Edge2 **v9.13.5** リリースノート

2025/08/07

■ ■ v9.13.5 RC 1

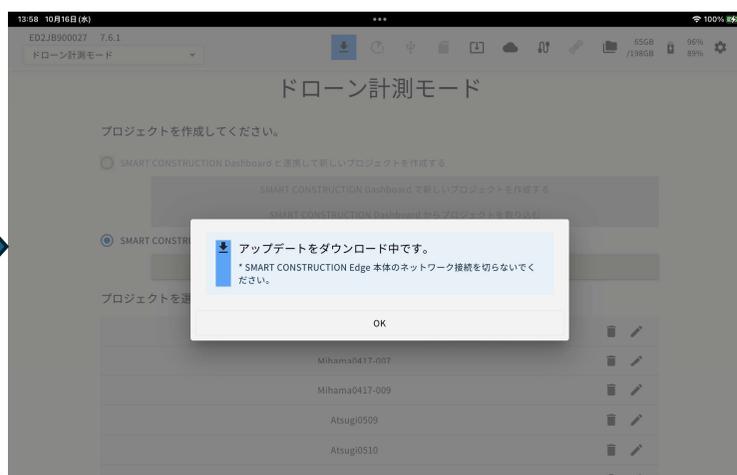
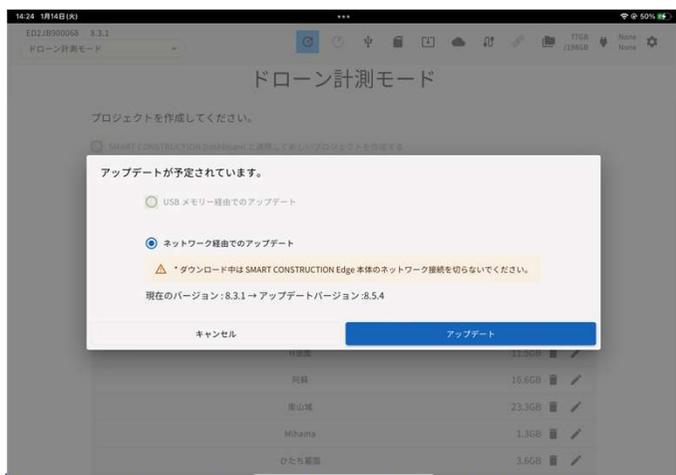
<背景> バッテリー充電に伴う不具合

市場で数件、バッテリーの充電ができないという不具合がありました。根本対策として、バッテリー制御マイコンのアップデートを実施します。それに伴い、バージョンアップシーケンスが以下のようになります。

市場問題 バッテリー充電すると数秒で止まる（LED OFF）

- 対象シリアル
2023/2/10納品の日本仕向250台口
ED2JB000571
ED2JB000573
- 症状
セット本体にACアダプタ接続し、バッテリーを2個挿入し充電すると、本体フロント残量LED点滅（充電中表示）とバッテリーのLEDが点滅するが、しばらくすると（数秒で）**LED止まる（＝充電停止する）**ただし、バッテリーを何度か抜き挿しすると継続して充電が出来るようになる。
- 原因
セット本体のサブマイコンがバッテリー充電中のエラー（V-07）を検出し充電を止めているが、過放電近隣の残電圧低いバッテリーかつ低温時の条件でリチウムイオン電池の特性により検出してしまっている。
※ この症状が発生した場合においても、正常に充電可能となった場合には継続してバッテリーを使用することに問題はない。

- ① 従来通り、アプリがダウンロードされます。
- ② ダウンロード完了（オレンジの↓）後、電源をOFF/ONください
- ③ OSのダウンロードが始まります。
- ④ OSのダウンロードが終わると、右のポップアップが表示されます。
- ⑤ AC接続し再起動ボタンを押すと、4方向LEDの赤点灯がしばらく続きますが、そのままお待ちください。電源OFFとなったら、通常通り再起動すればアップデート完了です。

- 暫定対策
 - ・ 発生したらバッテリーを挿抜して再トライする（再度エラーが出たらまた挿抜して再トライする）
 - ・ 温かい部屋（15℃以上）で保管および充電作業を実施する（充電前にバッテリーを温かい部屋で保管すること）
 - ・ Airpeak充電器（LBG-H1）で充電する
